# 改善箇所説明図

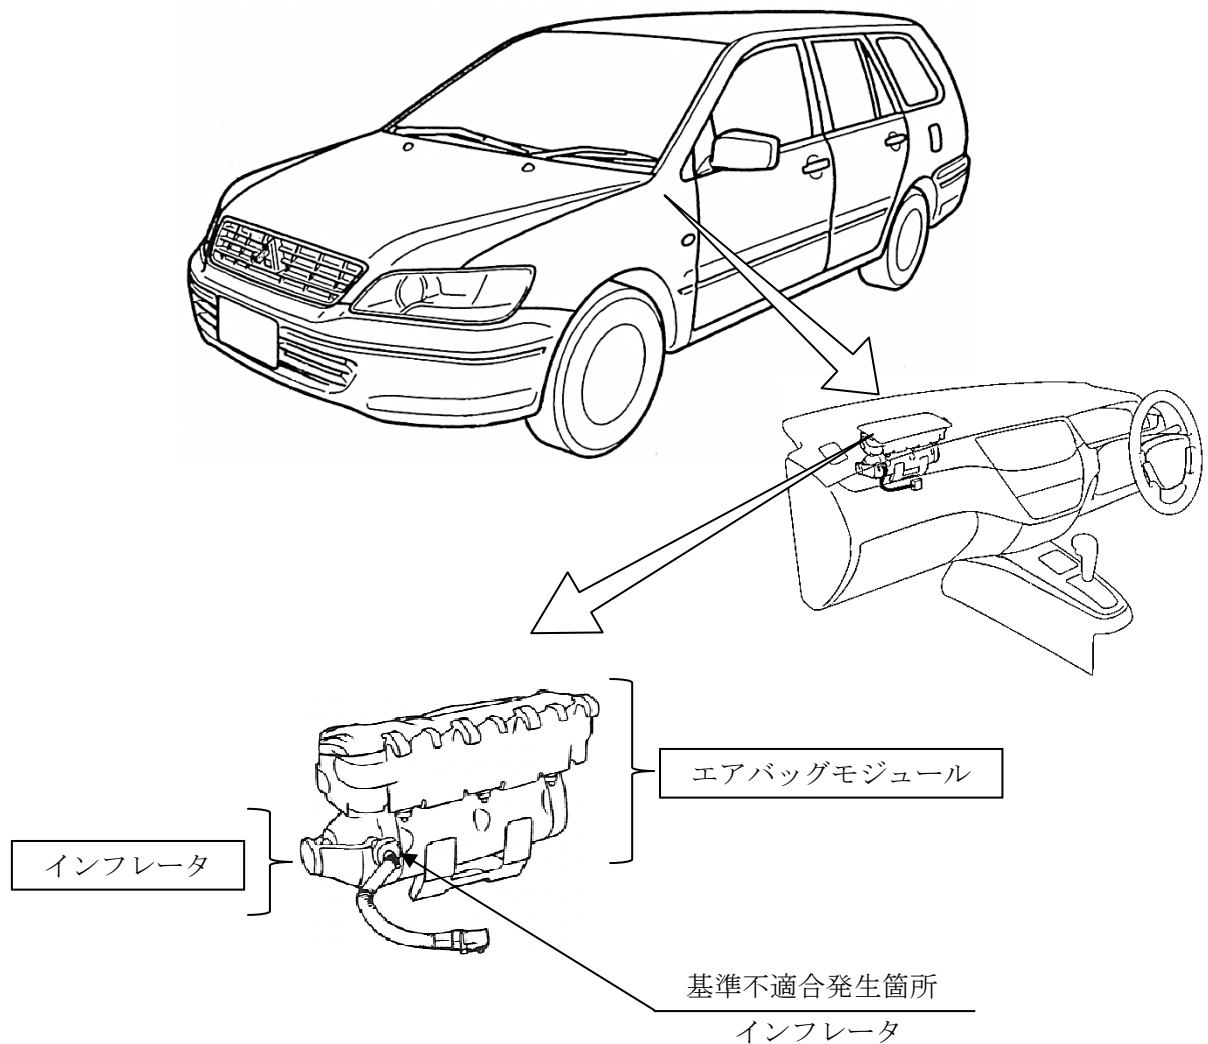
助手席用エアバッグのインフレーター（膨張装置）において、他社製車両解体作業時にインフレーター容器の破損が発生したとの情報を取引先より入手した。このため、原因は判明していないが、同年式で同タイプのインフレーターはエアバッグ展開時にインフレーター容器が破損して飛び散り、出火したり乗員が負傷するおそれがあることから、全車両、予防的措置として、エアバッグモジュール、もしくはインフレーターを良品に交換する。

全車両、予防的措置として、助手席用エアバッグモジュール、もしくはインフレーターを良品と交換、回収して不具合原因調査を実施する。

注：図中の  内は、交換するいずれかの部品を示す。

識別：ブレーキペダルアームの右側に白または黄色のペイントを塗布する。
